PLAN LOCAL D'URBANISME MÉTROPOLITAIN

PROJET DE MODIFICATION n° 3

AVIS DES PERSONNES PUBLIQUES

PIÈCE n° 0.2.2.6.e

CARTE N°1

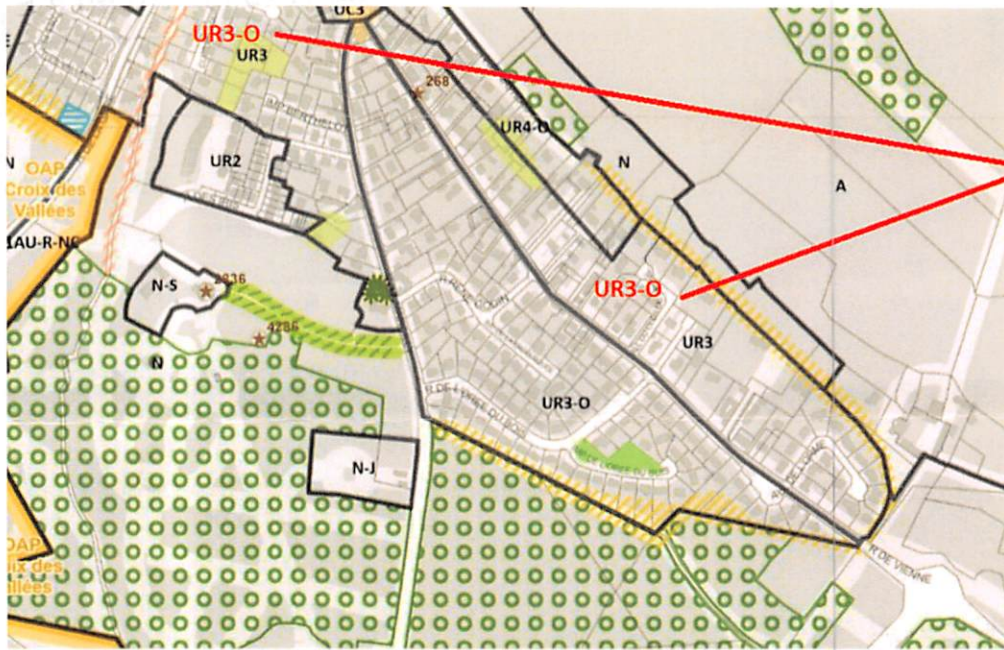
1. Le changement de zonage des rues de Vienne et de Marcilly de UR3 en UR3-O est incomplet. Certaines parties de ces rues n'ont pas été modifiées sur la carte 88 et la notice p.267 (voir carte n°1 jointe) ;
2. Afin d'éviter des ambiguïtés, la rectification demandée porte également sur la carte 85. Je vous transmets le tracé de la limite de zonage (voir carte n°2 jointe).

Zones à
rectifier
UR3 en UR3-O

Section : ZC
Feuille : 000 ZC 01

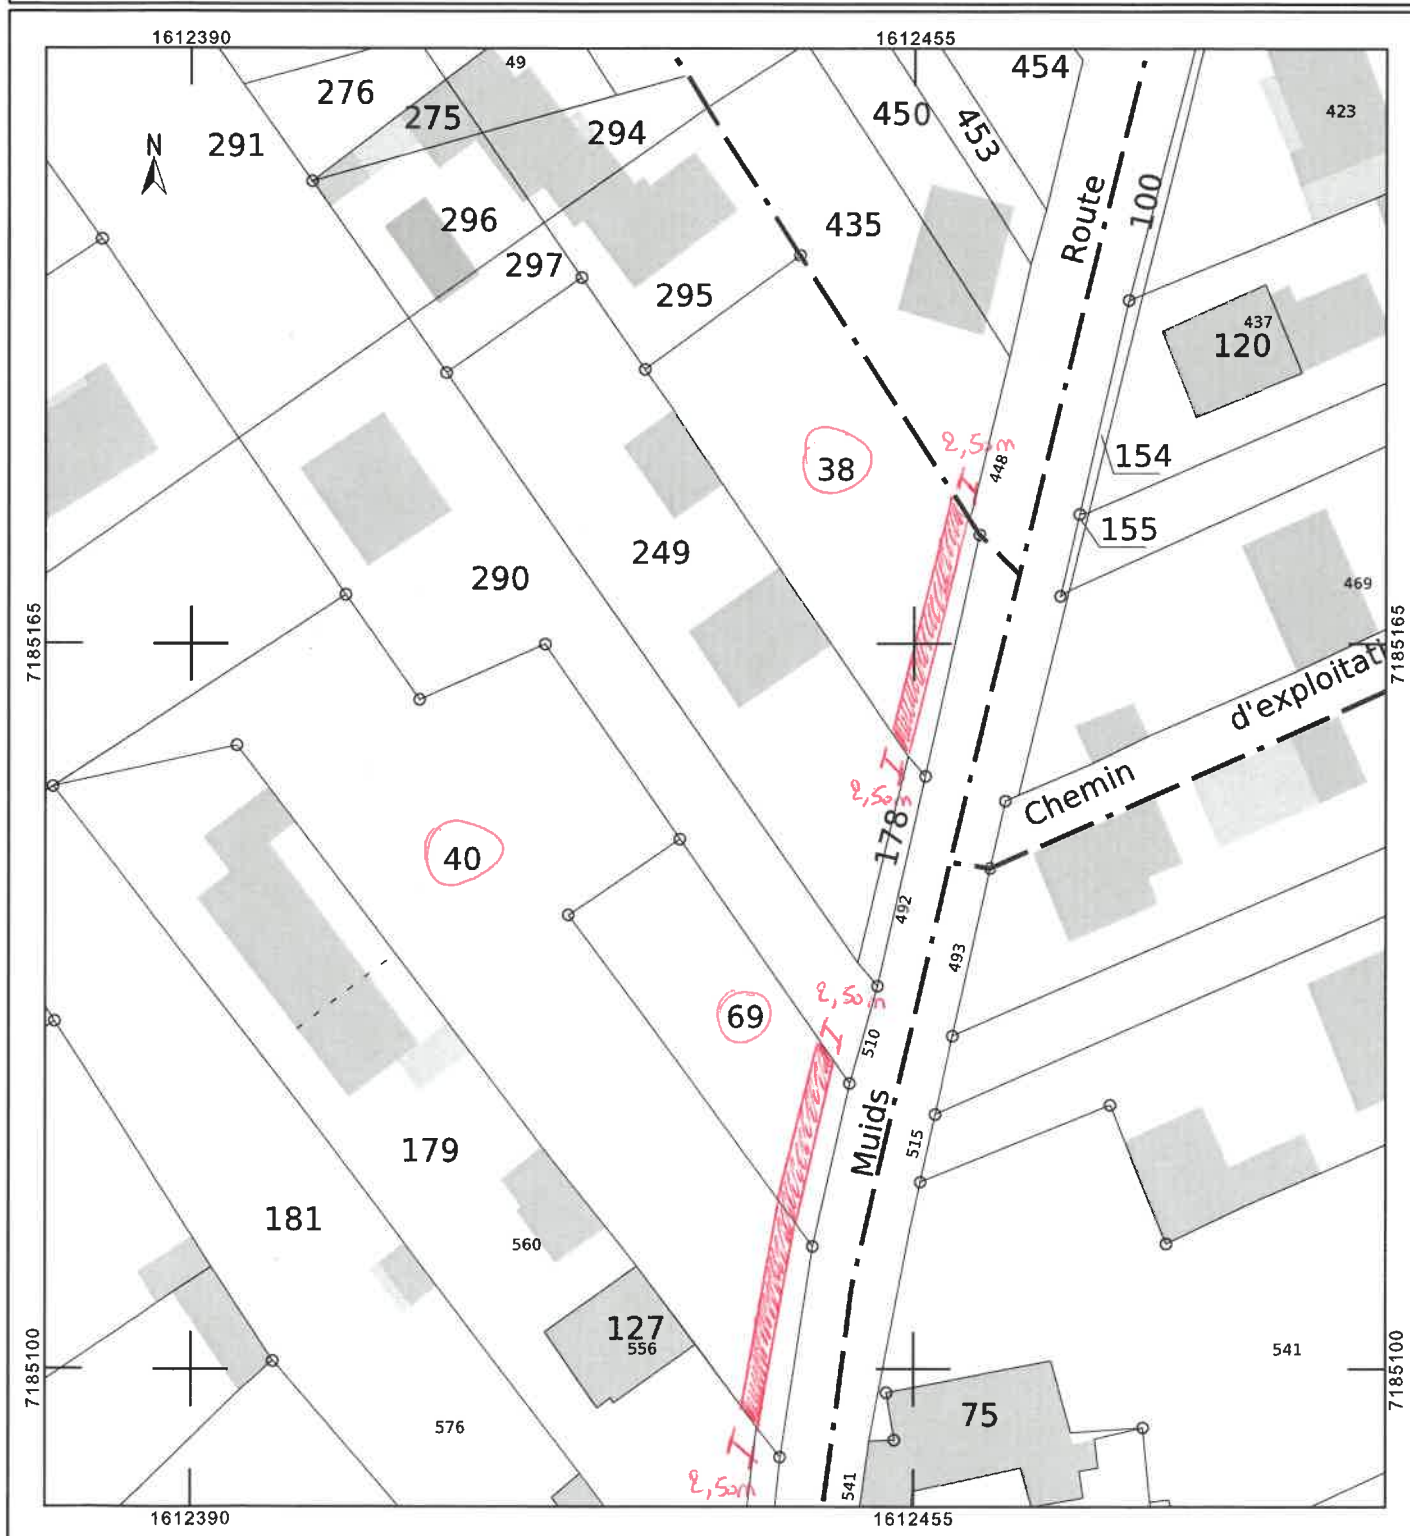
1°/ Création d'un emplacement réservé route des Muids

- Parcelles concernées : ZC 38 – ZC 40 – ZC 69
- Largeur : 2m50 au-delà de la limite de l'alignement (en rouge sur les plans joints).
- Bénéficiaire : Commune
- Description du projet : organisation stationnement hors chaussée

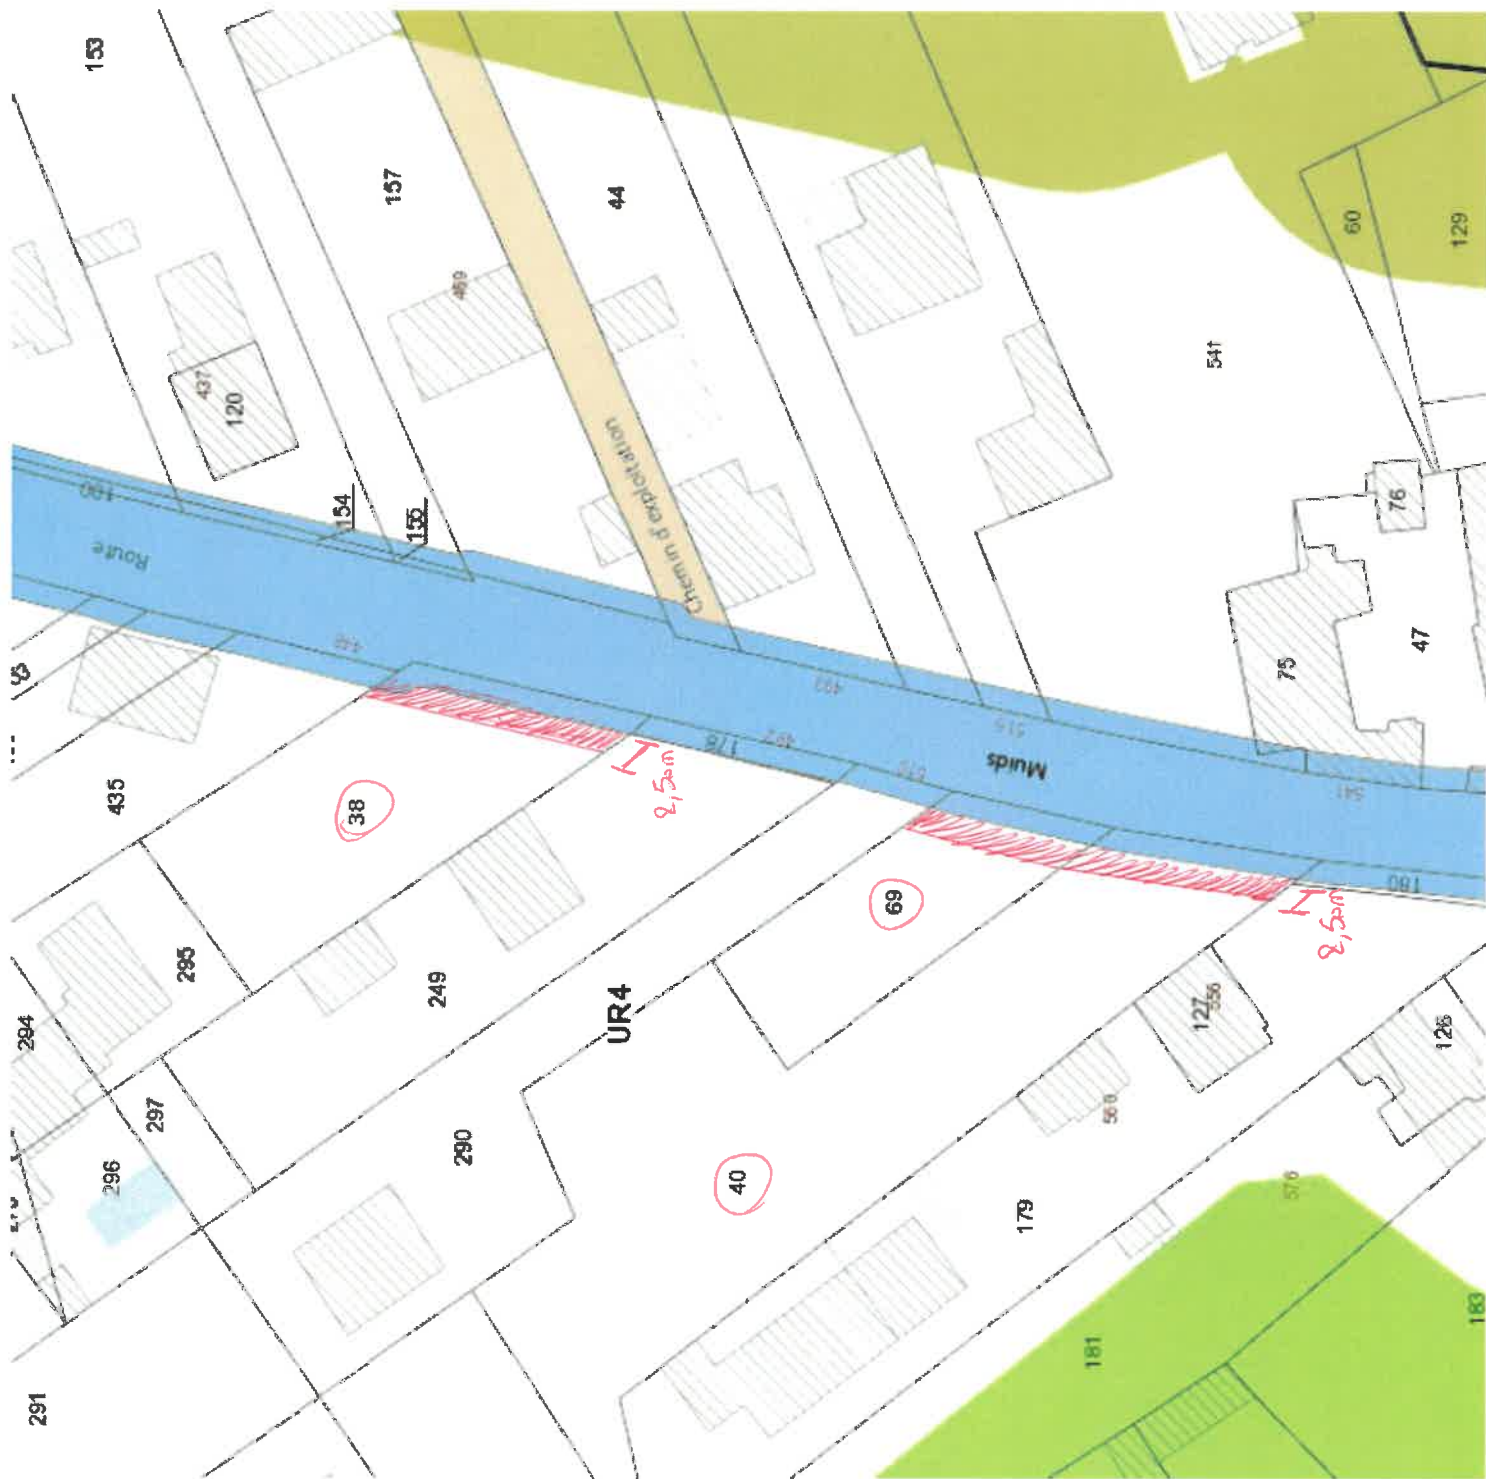
2°/ Ajustement de la frange agricole sur la parcelle ZE 313

- Plan joint
